710 - INSP
 ISO/IEC 17020
 Origineel verslag

Verkoop [Afd 8.4.2]

Verslagnummer:
 40/15122025/54323/62198/1

Inspectie adres: Wouter Haecklaan 8-2b, 2100

Elektrisch bord

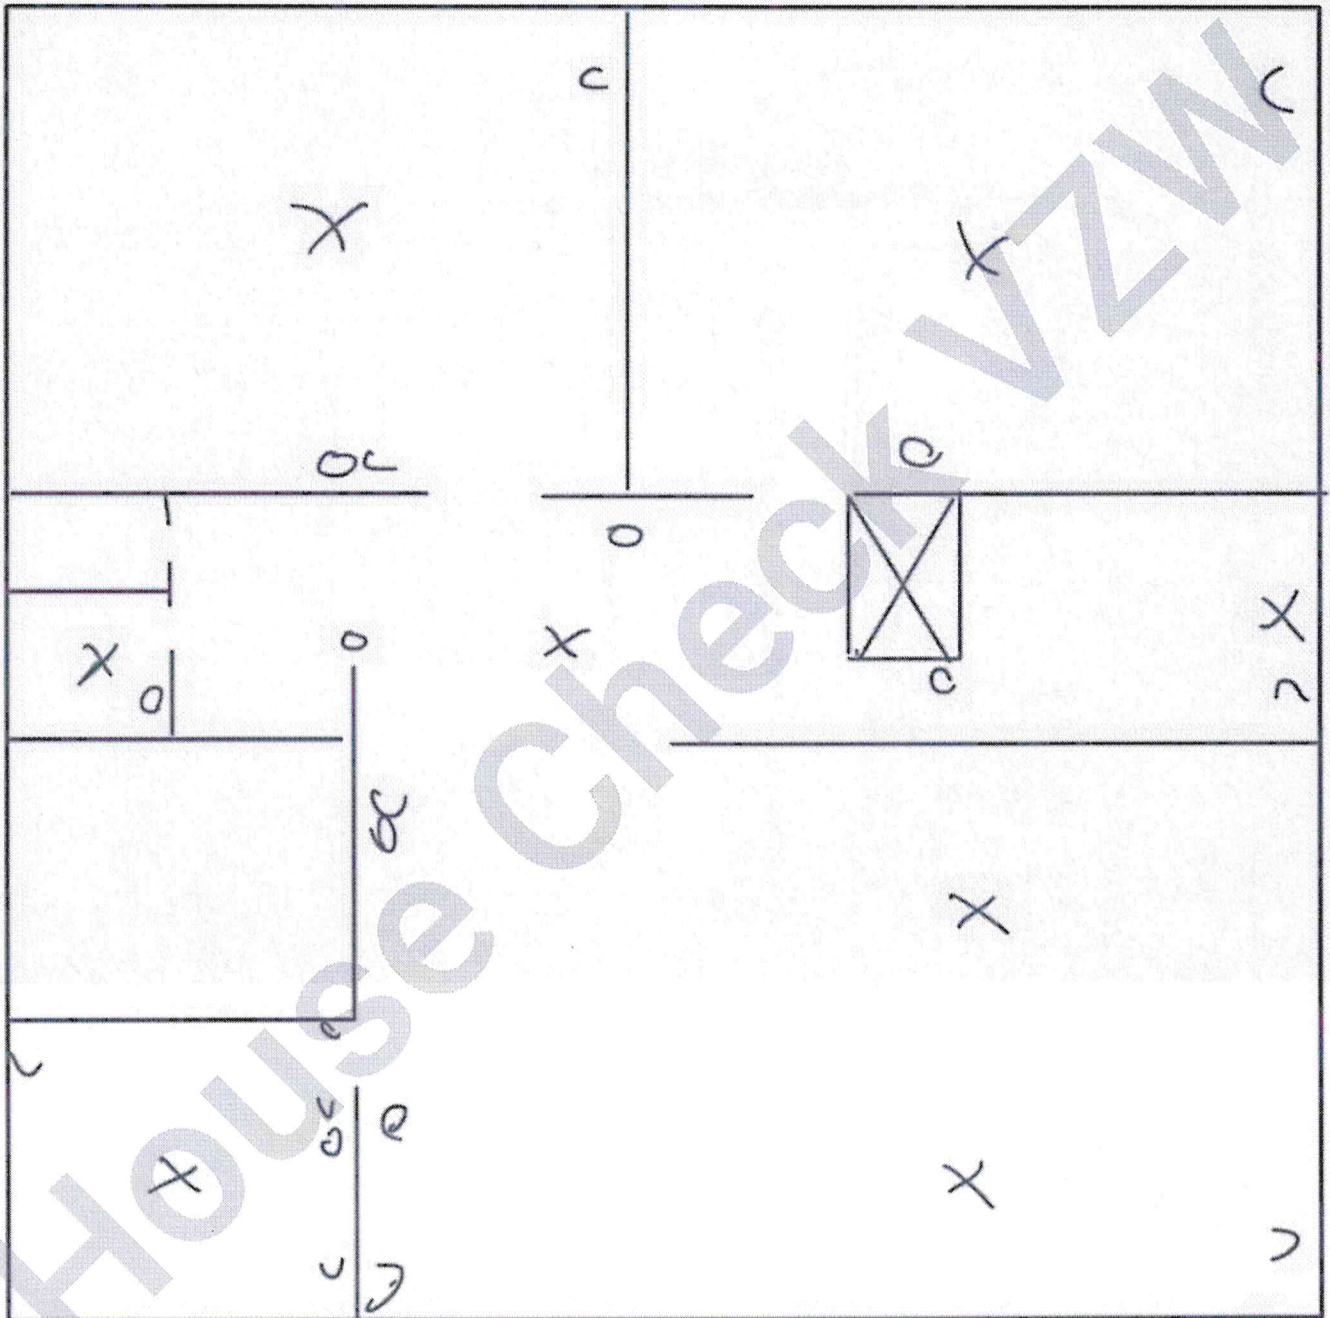
- Het verdeelbord is onvoldoende gemarkeerd. Individuele markering, voedingsspanning en/of gevarendriehoek ontbreken. - oAfd 3.1.3.3; Afd 9.4.1
- De installatie is niet aangevuld met een differentieelstroombeschermingsinrichting met hoge of zeer hoge gevoeligheid, - oAfd 4.2.4.3

- Er is geen differentieelstroombeschermingsinrichting geplaatst aan het begin van de installatie. - oAfd 4.2.4.3.b; oAfd 5.3.5.3
- De kring(en) die stopcontacten bevatten zonder aarding zijn niet beschermd door een differentieelstroombeschermingsinrichting met een hoge of zeer hoge gevoeligheid. - oAfd 8.2.1

- De houders van de penautomaten zijn niet uitgerust met een kaliberstuk. - oAfd 5.3.5.5.a
- Een of meerdere stopcontacten zijn niet van kinderbeveiliging voorzien. - oAfd 4.2.2.3.b; Afd 8.2.1; Afd 8.2.2

- De kringen, de onderbrekingstoestellen en of de beschermingstoestellen zijn niet duidelijk en zichtbaar gekenmerkt. - Afd 3.1.3
